**Oggetto: [ID\_VIP: 5280] Procedura di VIA ai sensi del l'art. 23 del D.lgs. 152/2006 e ss.mm. ii. relativa alla realizzazione di un parco eolico costituito da 15 aerogeneratori, per una potenza complessiva di 90 MW, ricadente nei Comuni di Brindisi, Mesagne (BR), San Donaci (BR), San Pancrazio (BR) e Cellino San Marco (BR).**

**OGGETTO:** [ID\_VIP: 5280] D.lgs. 152/2006 ess.mm.ii.e L.R. 11/2001 e ss.mm.ii.–  
Procedimento di VIA di competenza Statale relativa al parco eolico denominato“Parco  
eolico Masseria Muro”costituito da 15 aerogeneratori,per una potenza totale pari a 90  
MW,da realizzarsi nei territori comunali di Brindisi,Mesagne (BR),San Donaci  
(BR),San Pancrazio (BR) e Cellino San Marco (BR).Proponente:Società wpd Muro  
S.r.l..P...

### **Parere Tecnico**

*Area di Impatto Potenziale*

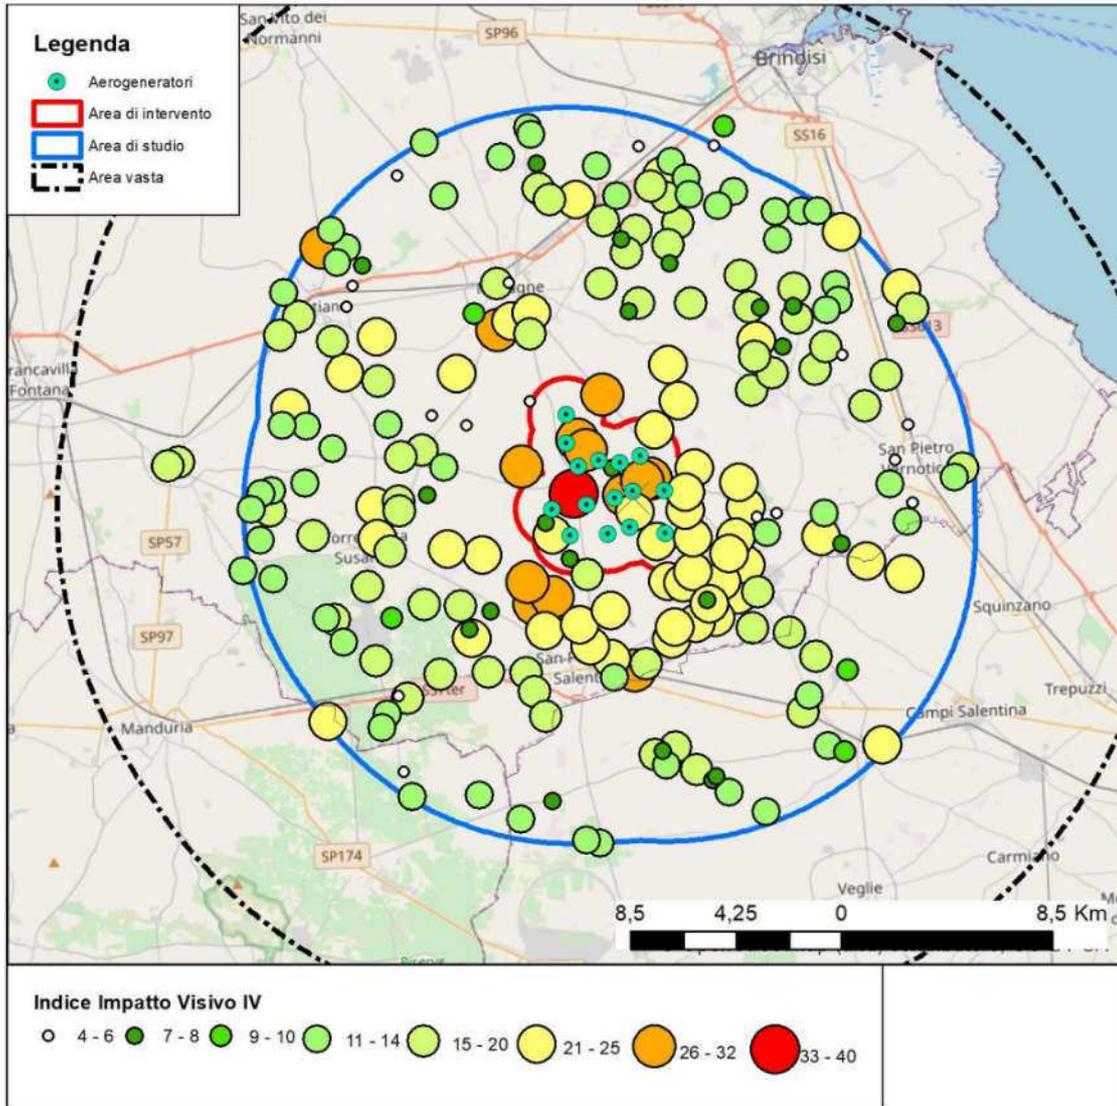
Si propone quindi la figura di seguito, stralciata dalla relazione paesaggistica e che pone in risalto l’area di impatto potenziale.

Il progettista asserisce che *“La Matrice di Impatto Visivo evidenzia un valore medio alto del Valore Paesaggistico VP, vista la presenza nel raggio di alcuni chilometri dell’impianto di alcune aree SIC, in particolare nella fascia costiera a Sud dell’impianto; il valore della Visibilità dell’Impianto VI è invece molto basso, in considerazione della geomorfologia dell’area vasta e soprattutto della presenza di numerosi ostacoli costituiti principalmente da diffuse alberature (boschi ed uliveti) e, a distanze maggiori, dai centri abitati”*.

Valore dell'Impatto sui Punti Sensibili

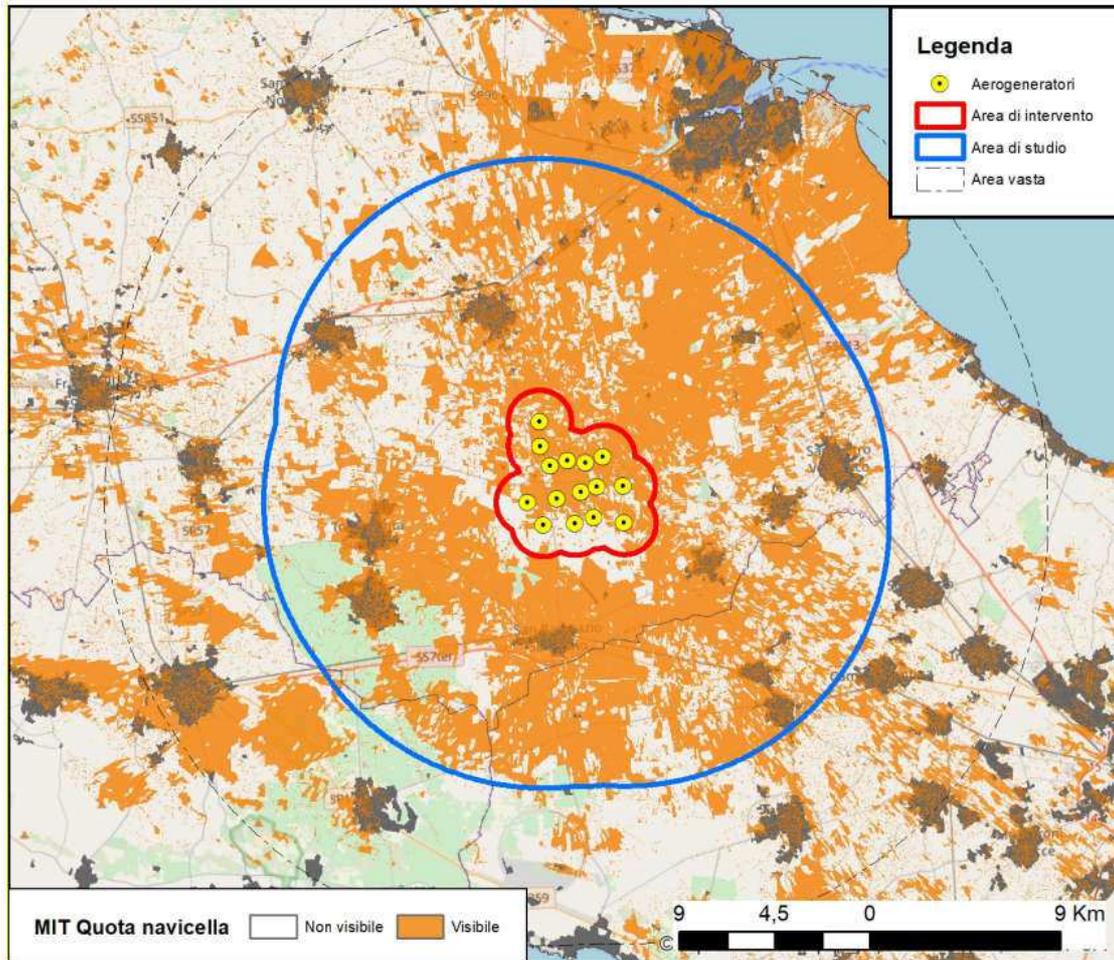
Dalle analisi effettuate per il progettista *“Il punteggio medio del valore dell’impatto è sufficientemente contenuto”*.
